改善箇所説明図

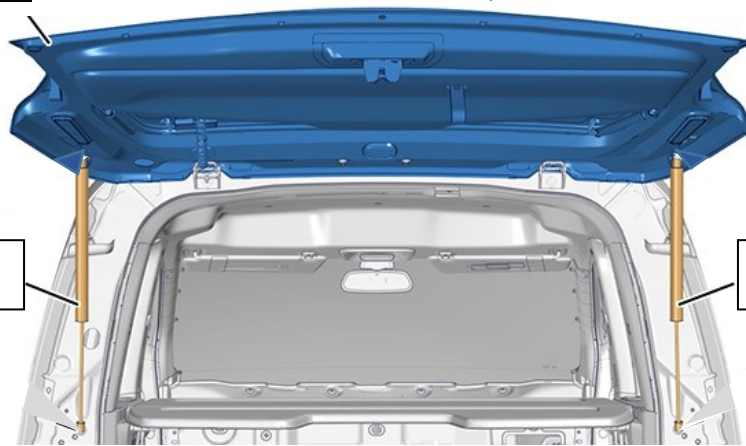
不具合発生箇所

テールゲート用ガスダンパーにおいて、加工装置の設定が不適切なため内部シールに傷をつけたものがある。そのため、ダンパーのガスが抜け、テールゲートの操作が重くなり、最悪の場合、テールゲートが保持できず落下するおそれがある。

改善の内容

全車両、左右のテールゲート用ガスダンパーを良品に交換する。

識別： 車台番号打刻の車台番号の最左から一桁目の上部に白色ペイントを塗布する。
